改善箇所説明図

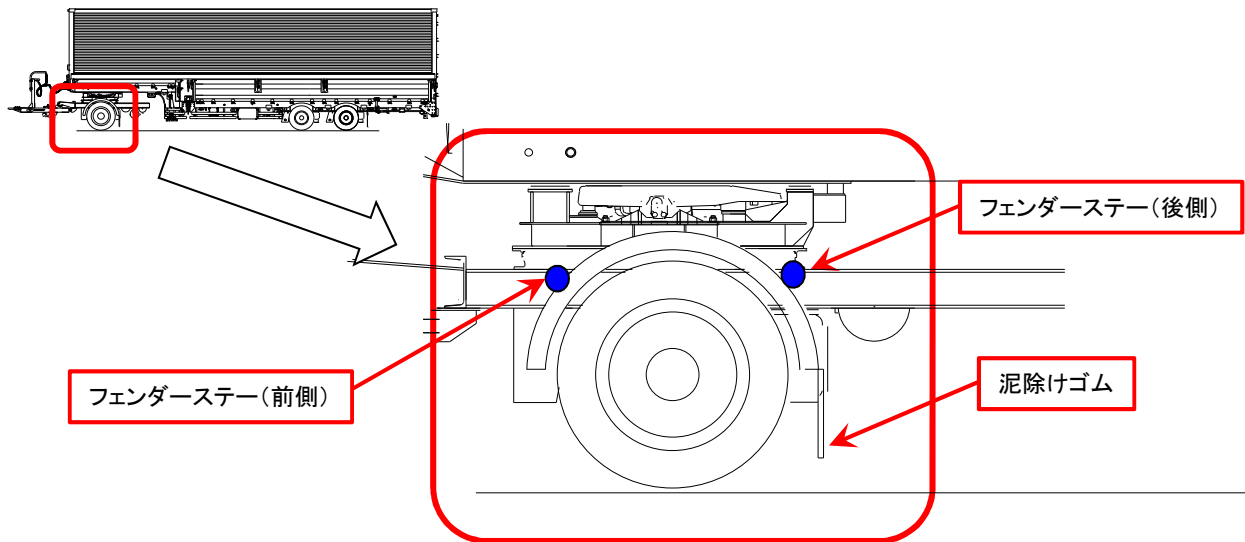
ドリー付バントレーラのドリー部フェンダーステーにおいて、振動における検討が不十分なため、当該ステーの強度が不足している。そのため、走行時の振動により当該ステーに亀裂が生じ、最悪の場合、当該ステーが破断し、フェンダーと共に脱落することで、他の交通の妨げになるおそれがある。

全車両、ドリー部のフェンダーステーおよび泥除けゴムを対策品に交換する。
